Vår referanse:
18/219426-2

Vår dato:
19.10.2018

Uttale – Dispensasjon fra byggegrense og avkjørsel – Kai og flytebrygge – Gnr. 102 bnr. 2 i Radøy kommune –

Oversiktskart og situasjonskart fv. 413 og avkøyrsløve.

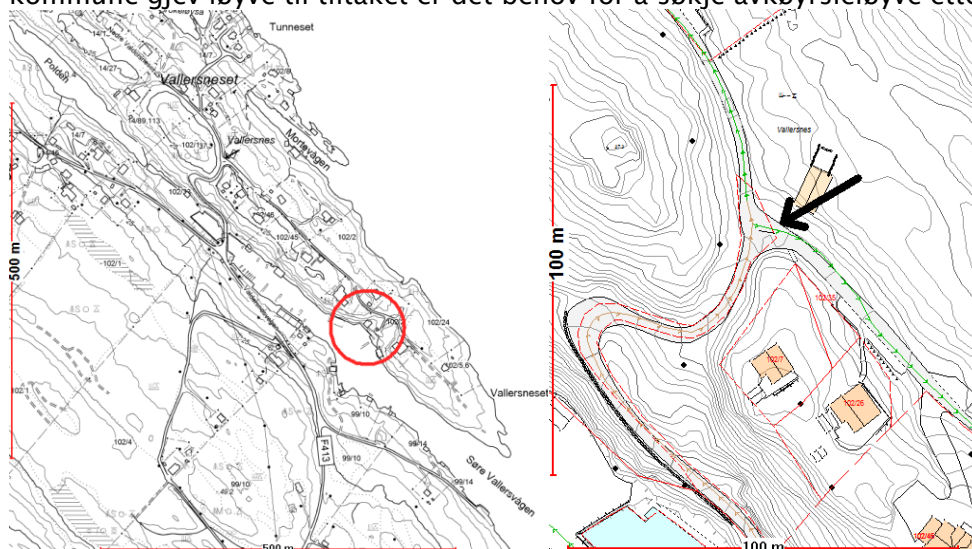
Eigedomen har avkøyrslø frå fylkesveg 413, som ligg i enden av fylkesvegen. Fartsgrensa på staden er 80 km/t, og årsdøgertrafikk (ÅDT) er 350. Strekninga er klassifisert til *Haldningsklasse 4 jf. Rammepå for avkøyrslø med strekningsvise vurdering av haldning til byggjegrensar for riks- og fylkesveg i Region vest (2017 - 2020)*. Dette betyr at vege har lokal funksjon og at ein vanlegvis gjev løyve til utvida bruk av avkøyrslø dersom dei tekniske krava til utforming vert innfridd.

Vi har ikkje vore på staden for å vurdere avkøyrslø, men har lagt til grunn kart, flyfoto og vegbilete for uttale vår. Avkøyrslø ligg på eit høgbrekk, og vi vurderer at sikta er svært dårleg i høve til dei krava vi vanlegvis stiller ved denne fartsgrensa. Fylkesvege er svært smal og svingete på denne strekninga, med berre ei køyrebane. Vi vurderer difor at fartsnivået er vesentleg lågare enn skilta fart. Vi legg og til grunn at trafikkmengda på fylkesvege er liten og at tiltaket i seg sjølv berre vil medføre ei beskjeden auke av trafikken.

Etter ei samla vurdering av tilhøva på staden meiner vi det kan påreknast løyve til utvida bruk av avkøyrslø dersom våre krav til utforming av avkøyrslø vert innfridd.

Dersom Radøy kommune gjev dispensasjon til omsøkte tiltak på gnr. 102 bnr. 2 må det sendast inn søknad om avkøyrslø.
